Journalp.ID 13/16115
 ArkivsakID 2013001450
 Arkiv nr. GBNR-24/49, N-511

Vedrørende : Godkjenning – rammeløyve for oppføring av einebustad på GNR 24 BNR 49, Langeland

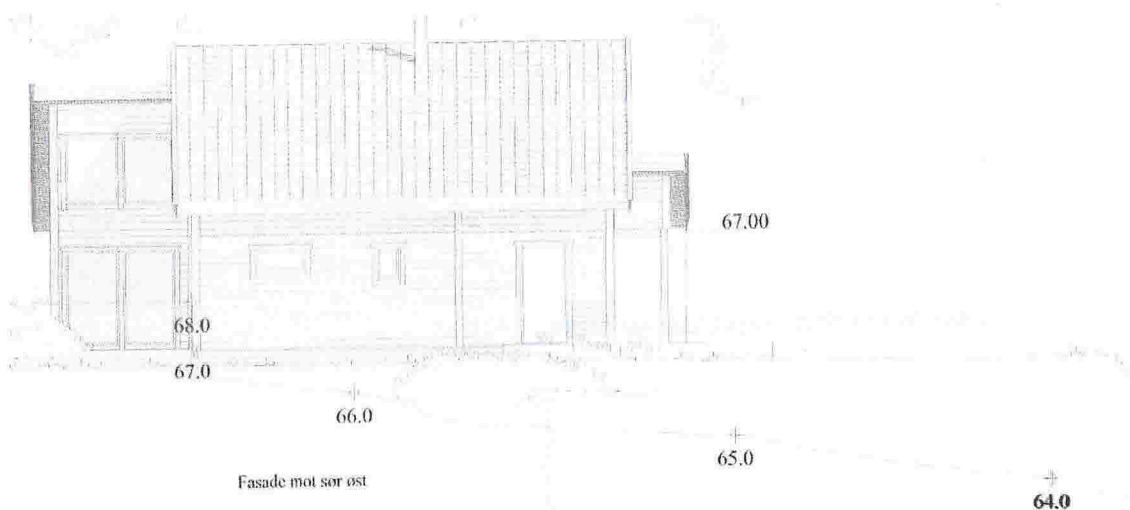
Neste sak som jeg vil adressere er veien samt tiltenk garasje, som det må søkes om på et senere tidspunkt. Jeg adresserer det her da vei vil etableres og planeres for garasje allerede ved byggestart av huset. Inngang til hus samt vei med garasje vil ligge på kote 67. På det punktet der garasjen vil ligge er terrenget i dag på kote 64. Det vil si at det da må tilføres masse som bygger terrenget opp 3 meter. Og dette 1 meter inntil grensen av våres eiendommer. Noe som jeg ikke får til å stemme med kommentar at eksisterende topografi på tomten ikke blir vesentlig endret. Refererer her til både foregående tegning og til tegningen nedenfor.

Ved å bygge garasje under huset så kunne huset blitt trukket mer bakover på tomten og tilførselsveien fått en mye mindre inngripen i topografi. Og med det ville utsikten for huset vær uendret.

Ber om at Meland Kommune ser en gang til på nevnte vedtak og planlagt endring av topografi. Minner om at garasjen vil komme 3 meter opp 1 meter fra grensen av våres eiendom.

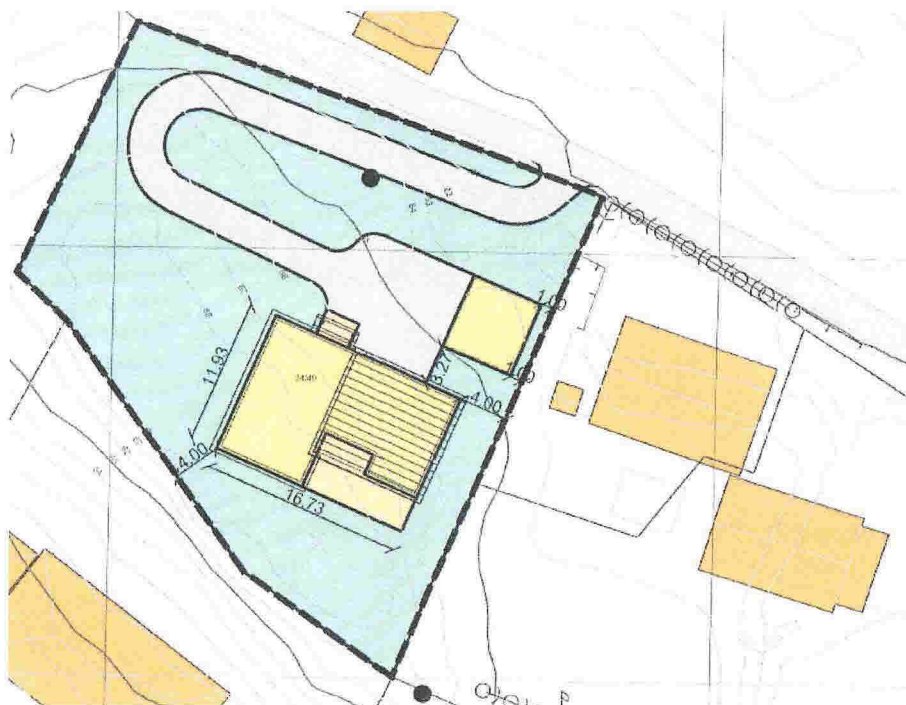
Det er også påstått at huset blir et bygg på en kunstig høyde og at tiltakshaver senker huset 1 til 1,5 meter (fra kote 68 til kote 67). Og her vil jeg imøtekomme tiltakshaver på et punkt, og det stemmer at hus er senket ca 1 meter i det ene hjørnet av huset. Selve sokkel på huset vil ligge på kote 67. Mens mesteparten av huset vil ligge utover en skråning der laveste punkt under huset vil ligge på kote 65. Jeg støtter meg her til Hedalm Anebyhus sin tegning som er lagt ved nedenfor.

Således vil dette allerede her stride mot nevnte kommentar samt vedtaket sin kommentar om at topografi ikke endres vesentlig.
